ขอสอบถามค่ะ

ด้วยหัวหน้าผู้ควบคุมงานได้ตรวจสอบแบบรูป พบว่ามีความขัดแย้งกัน ดังนี้

ภาพประกอบ ตามกรณีก็ตาม

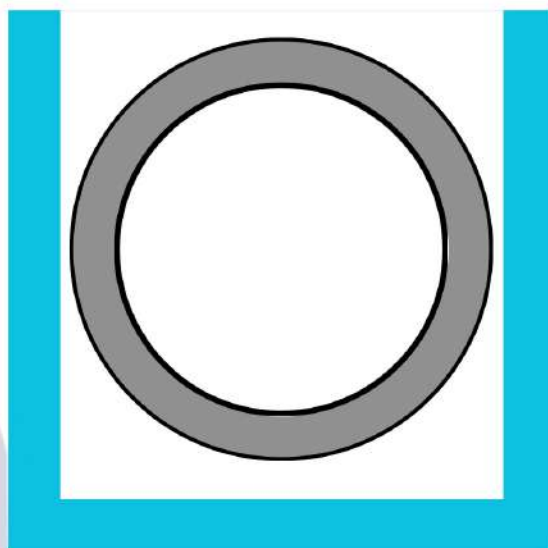
ตามแบบเดิม

ความกว้างของ
บ่อพักน้อยเกินไป
ไม่รับกับขนาดท่อ
ระบายน้ำ

1.50 ม.

แก้ไขแบบ

ขยายความ
กว้างบ่อพัก
ให้รับกับขนาด
ท่อระบายน้ำ

1.65 ม.

- กรณีนี้ไม่ใช่กรณีของงานเพิ่มตามสัญญาจ้าง ข้อ 16
- แต่เป็นกรณีของแบบรูปรายการละเอียดคลาดเคลื่อนตามสัญญาจ้าง ข้อ 14
ไม่สามารถคิดค่าใช้จ่ายเพิ่มให้กับผู้รับจ้างได้
